DET KONGELIGE ENERGIDEPARTEMENT

24. mars 2026

Uttalelse til Statnetts konseptvalgutredning for Lofoten og Vesterålen

Bilde 1: Utbyggingskonsepter i KVU Lofoten og Vesterålen (konsept A til venstre, henholdsvis B1, B2 og B3 i midten og konsept C til høyre)

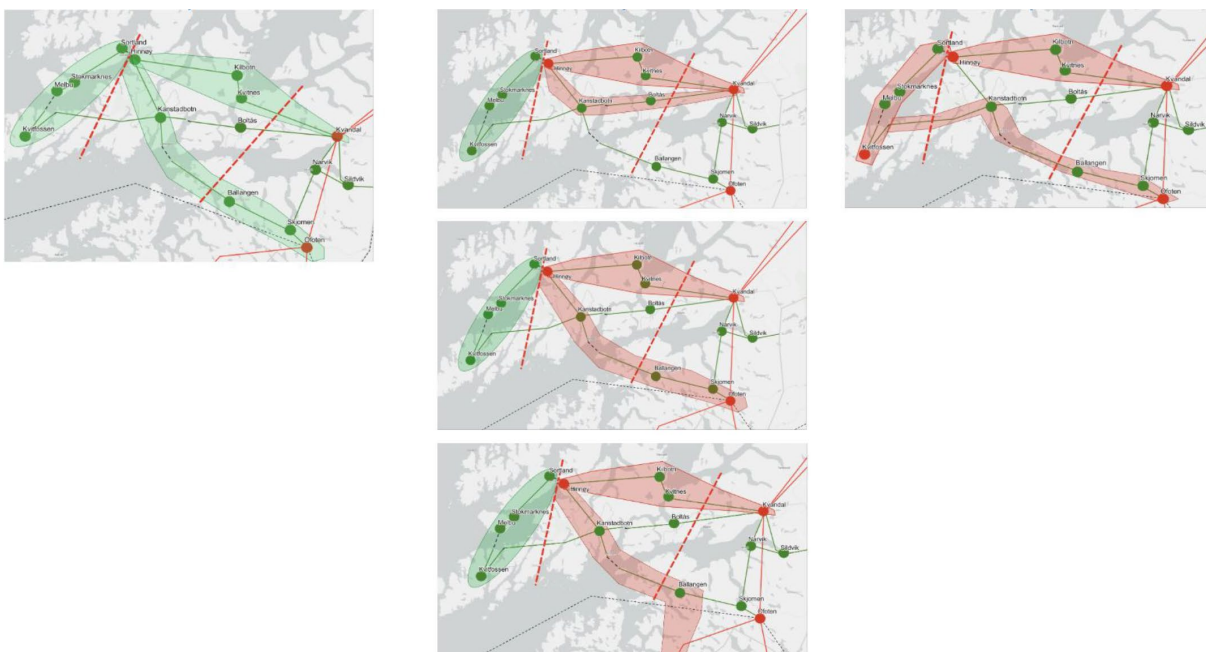
NC vurderer at Statnetts mulighetsstudien er bred nok. NC mener at Statnett i tilstrekkelig grad dokumenterer konsept B3 ikke videreføres til alternativanalysen, men at Statnett med fordel kunne ha kvantifisert kostnadene i konsept C før det ble forkastet, inkludert besparelser på regionalnettnivå.

RN mener at Statnett undervurderer besparelser i regionalnettene, særlig ved vurderinger av konsept C. Dette gjelder både kostnader knyttet til en eventuell overgang til direktejording, samt reduserte reinvesteringskostnader som følge av at flere regionalnettledninger vil kunne saneres, heller enn å måtte reinvesteres, ved utbygging av en ytre 420 kV-ring.

Statnett forkaster konseptene B3 og C i mulighetsstudien. Konsept B3 gir ifølge Statnett samme N-1-kapasitet over begrensende snitt i Vestsnittet som B1 og B2, men er dyrere og mindre fleksibelt i gjennomføringen.

Konsept C vil ifølge Statnett være svært kostbart sammenlignet med en indre 420 kV-ring. Konseptet gir samme kapasitet over Vestsnittet, men høyere kapasitet over Ytre snitt. Departementet er enig i RNs innspill om at kostnader i regionalnettet må tas med i en samlet vurdering av lønnsomhet, der de skal likestilles med kostnader i transmisjonsnettet. Departementet forstår at deling av Sørnettet i to adskilte nett ved valg av konsept C, for å unngå overgang til direktejording, vil kreve etablering av 420/132 kV-transformering i både Hinnøy og Kvitfossen stasjoner. I konsept B utvides kun Hinnøy til en 420 kV-stasjon. I Statnetts svar på oppfølgingsspørsmål fremgår det at bare tilleggsstasjonen vil koste over én milliard kroner. Behov for på raskt etablere 420 kV-drift vil videre redusere muligheten for å gjennomføre konseptet stegvis. Departementet støtter at konseptet forkastes.
